## 規格變更通知

### EB3C 型繼電器隔離柵/EB3L 型指示燈隔離柵

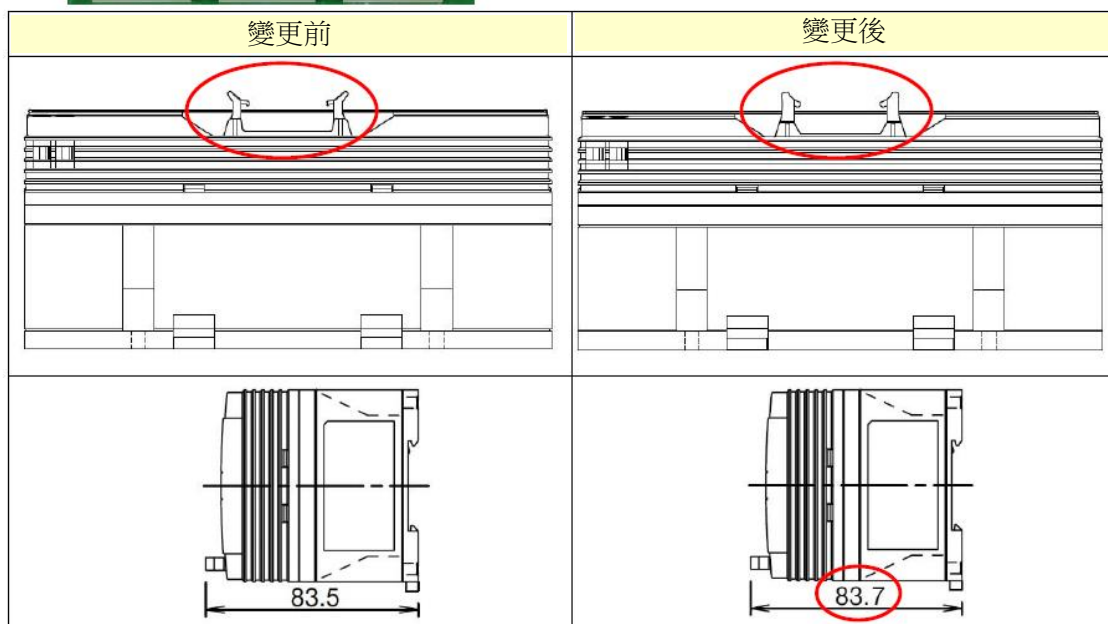
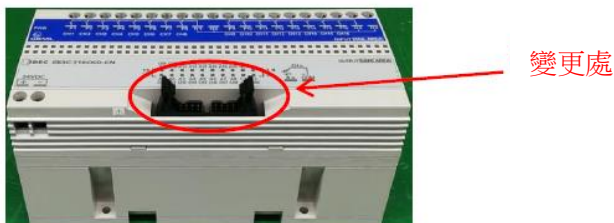
隔離柵本體的連接器將由 IDEC 製的 JE1H-202 型變更為 OMRON 製的 XG4A-2031 型。  
另，附屬的適用插座也將由 IDEC 製的 JE1H-201 型變更為 OMRON 製的 XG4M-2030T 型。

- (1) 關於變更後的連接器的詳細規格，請至 OMRON 網頁確認。
- (2) 因鎖定/彈出的結構與現行品不同，因此在插入或拆卸時的操作手感會略有不同。
- (3) 變更前後製品在構造上是可以混合使用的，但是還是請顧客先確認動作後再使用。
